ERWIDERUNG ZU DEN EINWENDUNGEN
Zum Landschaftspflegerischen Begleitplan
Erweiterung des Diabassteinbruchs
Rimlasgrund/Bad Berneck im Abbaubereich
Schafberg

27.03.2015

Auftraggeber: Hartsteinwerke Schicker GmbH & Co. KG
Rimlasgrund 36
95456 Bad Berneck

Abbildung 1: Profilschnitt 3 (Höhenprofil) Steinbrucherweiterung - Ruine Hohenberneck, südlicher Turm

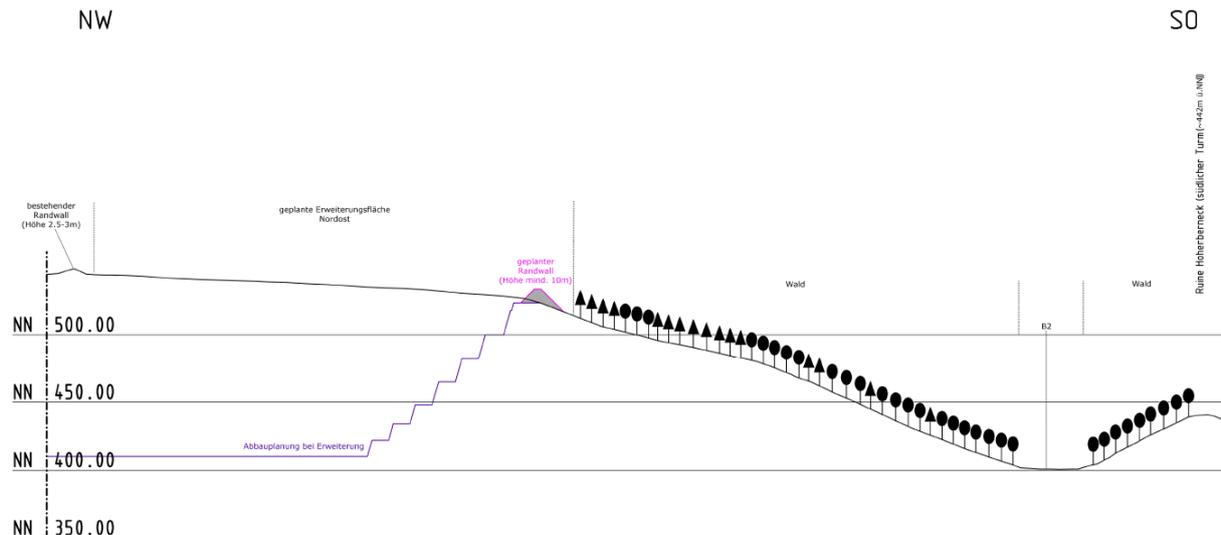
Die geplante Erweiterung Rimlasgrund führt durch Überschreiten der Kammlage am Schafberg zu einer randlichen Beeinträchtigung des bisher unmittelbar angrenzenden Landschaftsschutzgebiets (LSG) „Fichtelgebirge“.

Aufgrund der Höhenlage sowie der Hangbewaldung ist die geplante Steinbrucherweiterung weder vom im Tal gelegenen Bad Berneck noch vom touristisch interessanten aber ebenfalls (ca. 70 – 120 m) tiefer liegenden Burgberg aus zu sehen, wie nachfolgende Profil-Zeichnung veranschaulicht:

Abbildung 4: Lage Rimlas - Hohenknoden (Bildausschnitt TK ohne Maßstab)

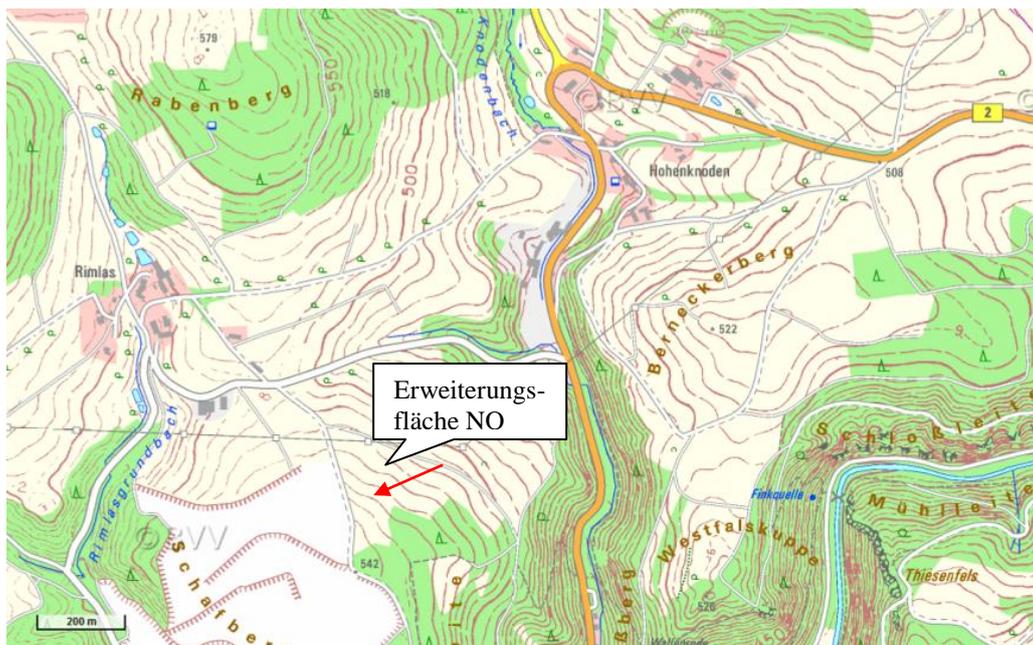
Auch aus nördlicher bzw. nordöstlicher Richtung verändert sich das Landschaftsbild durch die Erweiterungsfläche NO.

Von Rimlas aus fehlt der Blick ins Steinbruchinnere, da der bestehende Randwall die Sicht verdeckt. Einblicke in den Steinbruch ergeben sich erst nördlich von Rimlas in etwas höherer Lage und damit nicht von der Wohnbebauung aus. Durch die geplante Erweiterung NO wird der bisher an den Steinbruch anschließende Wald verkleinert, stattdessen schiebt sich der zukünftige Randwall weiter ins Bild.

Durch die vorgelagerte neu anzulegende Laubwald-Aufforstung (LBP, Maßnahme A2), wird der durch die Erweiterung neu entstehende Randwall langfristig weitgehend verdeckt. Entlang des verlegten Wanderweges ist auf eine landschaftsangepasste, unregelmäßige Ausführung des Randwalls zu achten:
